**„III/32926 x III/33014 Bobnice, zřehlednění křižovatky a rekonstrukce autobusových zastávek“**

**SO 181 Dopravně inženýrské opatření**

## Změnový list

5. Přehled zařazení změn do skupin	1	5	
6. Přehled dalších dokladů	1	6	
7. Další doklady	22		
Iniciátor změny: Zhotovitel			
Popis a zdůvodnění Změny: <b>DIO pro objízdnou trasu</b>			
<p>Změna se týká úpravy DIO na základě požadavku Policie ČR. Objízdná trasa byla navržena po místních komunikacích obce Bobnice a projektantem zadávací PDPS navrženo DIO.</p> <p>Před zahájením stavebních prací byla na Policii ČR, Krajské ředitelství policie Středočeského kraje, Územní odbor Nymburk, Dopravní inspektorát, Boleslavská 1831, 288 02 Nymburk podána žádost o povolení přechodné úpravy provozu na pozemních komunikacích dle zadávací PD. DIO v rozsahu PD však nebylo Dopravním inspektorátem povoleno. Z těchto důvodů byl zpracován nový návrh DIO v souladu s požadavky DI s podstatně delší objízdnou trasou přes sousední obec Oskořínek. Tento návrh byl následně DI schválen.</p> <p>Zhotovitelem již dříve vybraný Podzhotovitel fy ASIG proto ocenil rozšířený rozsah DIO (doklady 11 a 12).</p> <p>Jedná se o Změnu nepředvídanou, které je podle článku

# ZPŘEHLEDNĚNÍ KŘÍŽOVATKY SITUACE DOPRAVNÍCH OPATŘENÍ

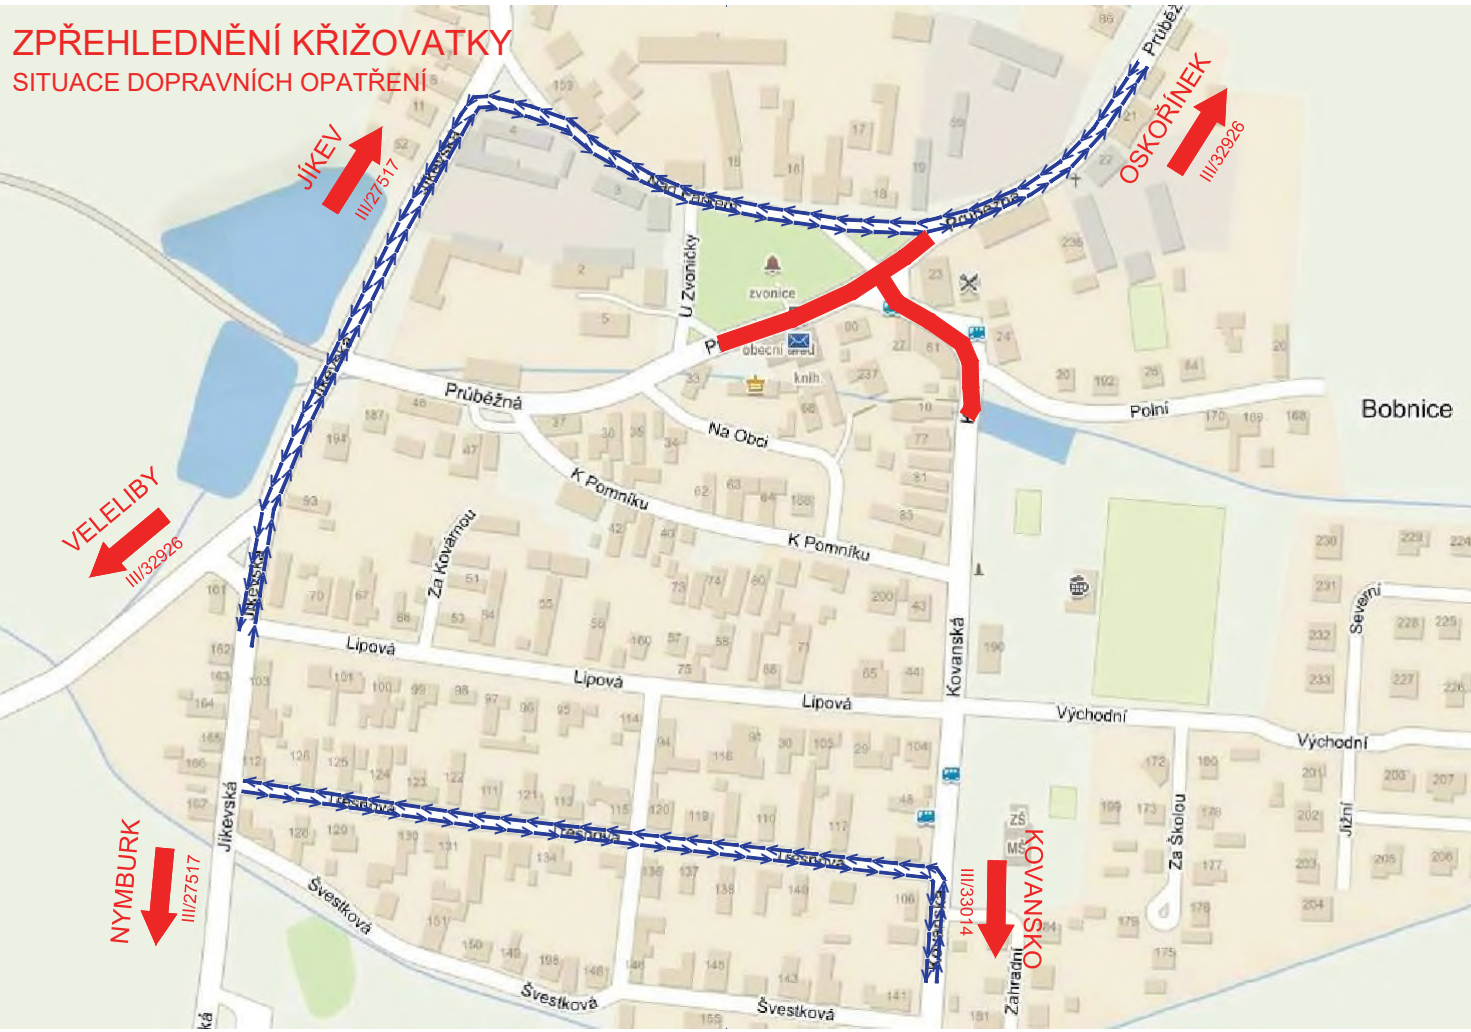
Dopravní inspektorát PČR Nymburk jako příslušný orgán podle § 77 odst. 2) písm. b) zákona č. 361/2000 Sb., ve znění pozdějších předpisů **NESOUHLASÍ** s realizací předloženého návrhu přechodného dopravního značení.

Dopravní inspektorát PČR Nymburk k věci uvádí, že místní komunikace ulice Třešňová a Nad Parkem v obci Bobnice nejsou kapacitně uzpůsobené pro přeložení obousměrného provozu silnice III. třídy.

Rozšíření a upřesnění objízdných tras dle požadavku PČR DI přes sousední obec Oskořínek.

- *S návrhem za AD souhlasím.*

DOPLNĚNÍ ZNAČENÍ PRO ZACHOVÁNÍ OBSLUŽNOSTI BUS

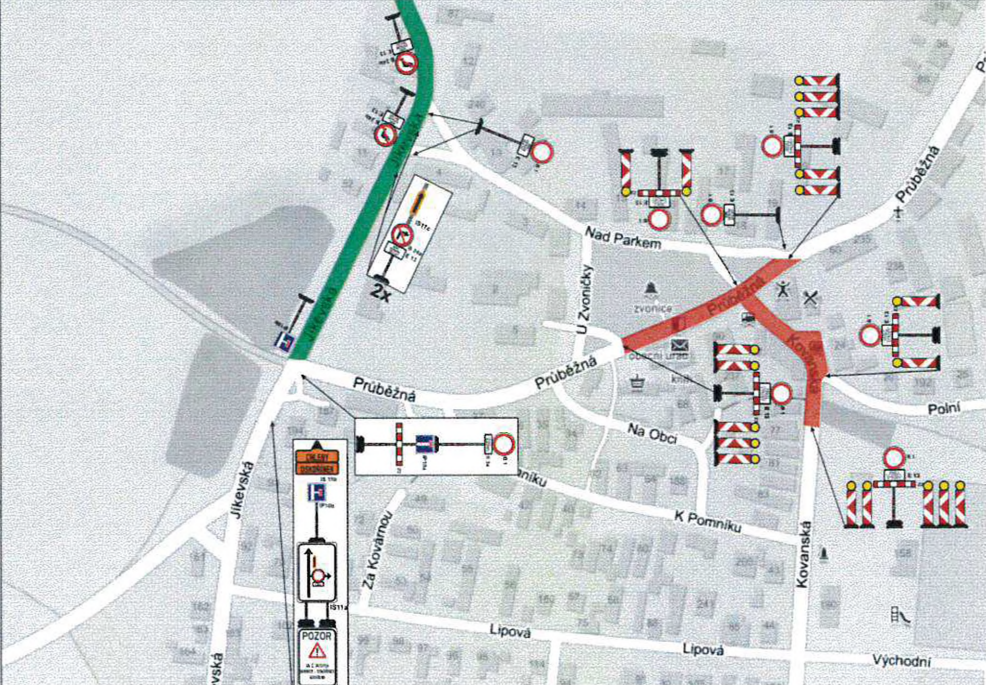
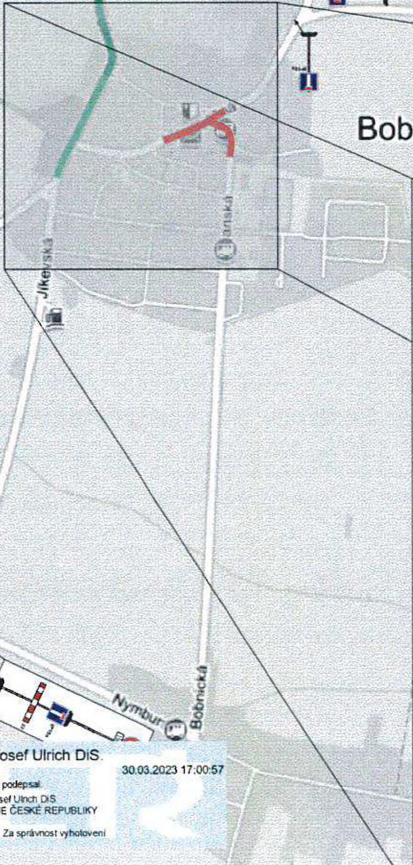
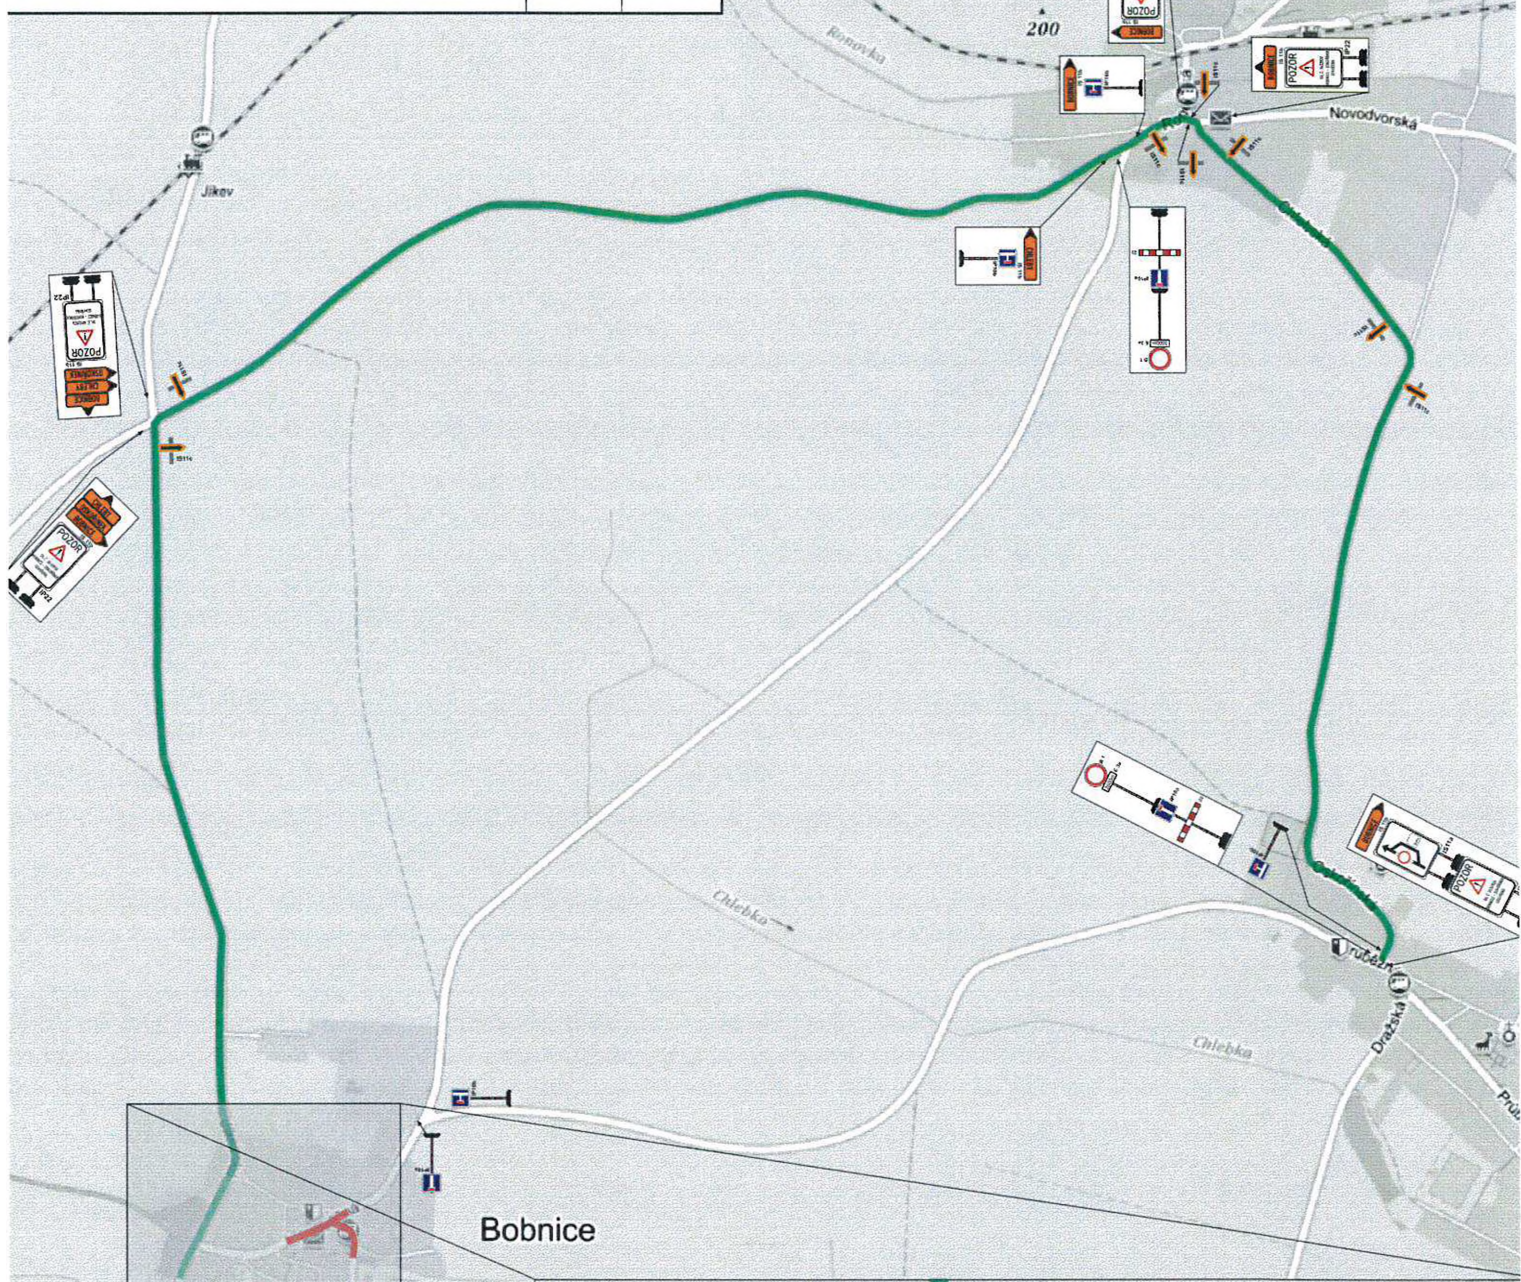
- Umístit označníky zastávek IJ4a k chodníkovým hranám se zabezpečením výlepkového místa pro JŘ a vývěsku dle odstavce změny zastávek.
- Umístění značek B28 (zákaz zastavení) do ulice Lipová, tak aby byla zajištěna bezproblémová průjezdnost autobusů délkové kategorie 12m
